Sagsnr.
2018-0259102

Notat om henvendelser

Lokalplanforslaget har været i høring fra den 28. juni til den 24. september 2018. Forvaltningen har modtaget 15 henvendelser.

Tegning nr. 4 – Vejforhold, friarealer og stier

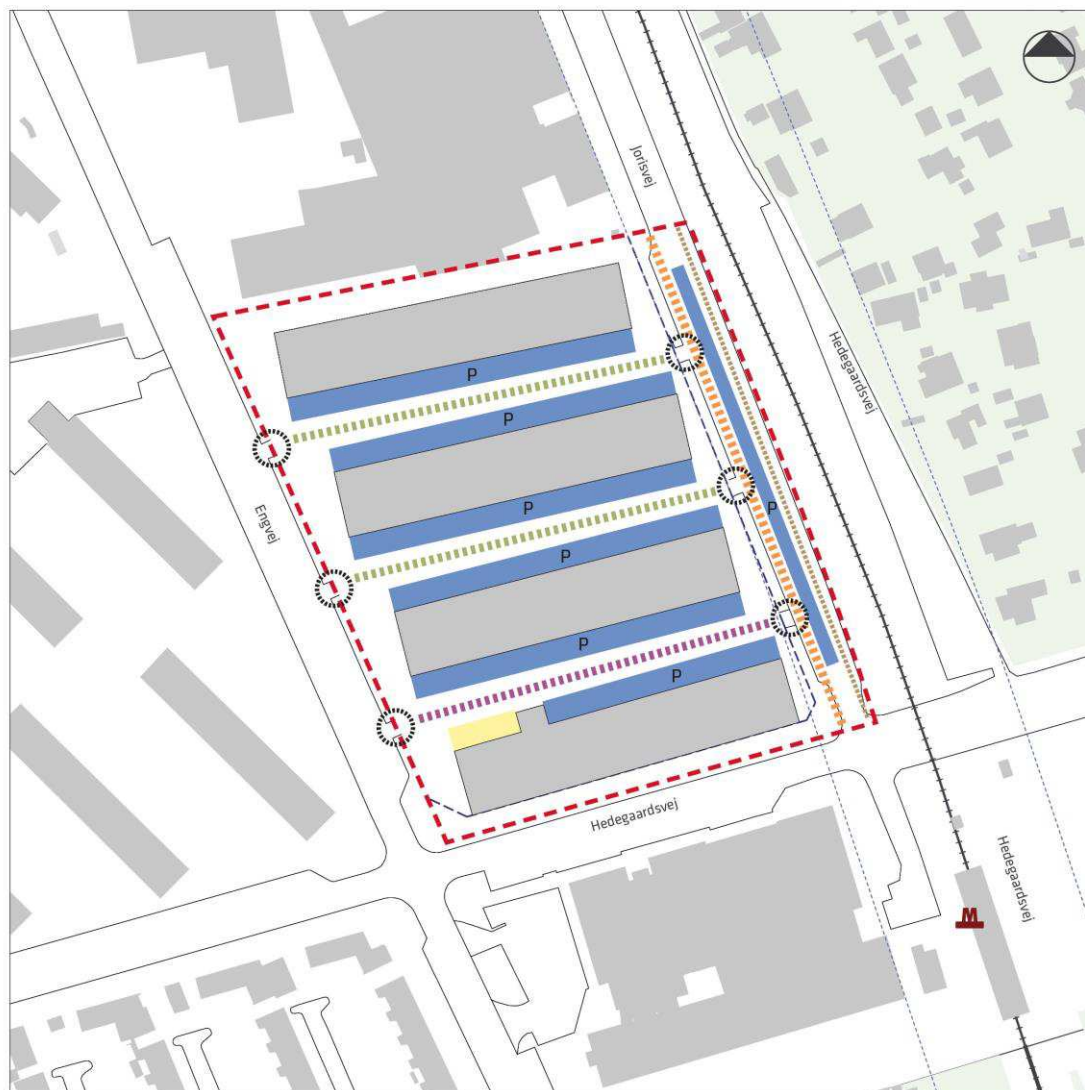
Selskabet anmoder om, at sikkerhedsservitutzone fremgår af lokalplanforslagets tegninger.

Sikringsservitutten foreslås vist på lokalplanens tegning nr. 4, se nedenstående forslag til ny tegning nr. 4.

Tegning nr. 5 – Byrum og kantzoner

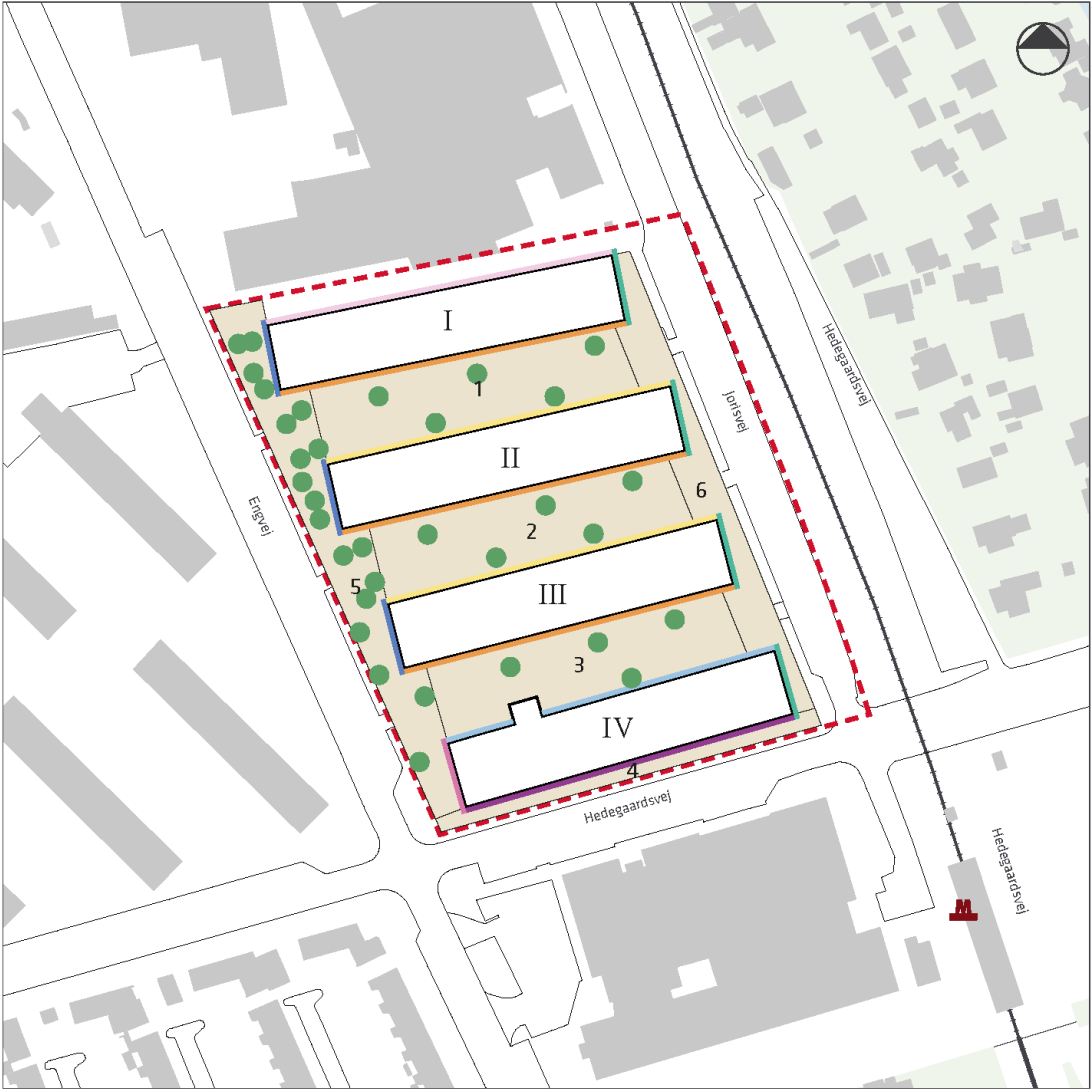
HOFOR gør opmærksom på en spildevandsledning med forløb i arealet mellem byggefelt I og lokalplanområdets nordlige grænse. For at sikre spildevandsledningen mod ødelæggelse fra fx byggearbejder eller træers rodnet samt for at muliggøre adgang og vedligehold af ledningen, er arealet belagt med en servitut, der påvirker byrum 5, byrum 6 og kantzone e.

HOFOR ser en konflikt mellem ledningsservitutten og følgende bestemmelser og lokalplantegninger: § 3. Anvendelse, § 5. Bebyggelsens omfang og placering, § 7. Ubebyggede arealer og § 8. Byrum, samt lokalplantegninger nr. 2b - Anvendelse 1. – 3. sal, nr. 3 – Byggefelter og nr. 5 – Byrum og kantzoner. På denne baggrund foreslår HOFOR ændringer i lokalplanforslaget vedrørende:

- placering af fællesanlæg til ophold og miljøstationer samt placering af serviceerhverv i den del af byggefelt V, der krager ud over servitutområdet,
- placering af byggeri og tilhørende konstruktioner (byggefelt V) og terrænregulering (ift. bygningshøjde),
- hegning med begrønnet støjskærm af institutionens arealer, herunder legepladsinventar, samt
- indretning af byrum 5 og kantzone e vedrørende plantning af træer samt placering af nedkørsel til cykelkæder i kantzone e.

På baggrund af indsigelsen og et møde mellem HOFOR, forvaltningen og bygherre den 27. september 2018, foreslås der ændringer til § 8. Byrum vedrørende træernes og cykelrampens placering, samt til lokalplantegning nr. 5 - Byrum og kantzoner.

Forvaltningen foreslår bestemmelsen og tegning nr. 5 – Byrum og kantzoner ændret i forbindelse med den af HOFOR påpegede ledningsservitut.

Træer, der kræves plantet i forbindelse med anlæg af friarealerne, er vist på forslag til tegning nr. 5 sidst i dokumentet. Her er de 6 træer, der er fjernet fra kantzone e, og de 2 træer, der er fjernet fra den nordligste ende af byrum 5, indtegnet med en ny placering i byrum 5.
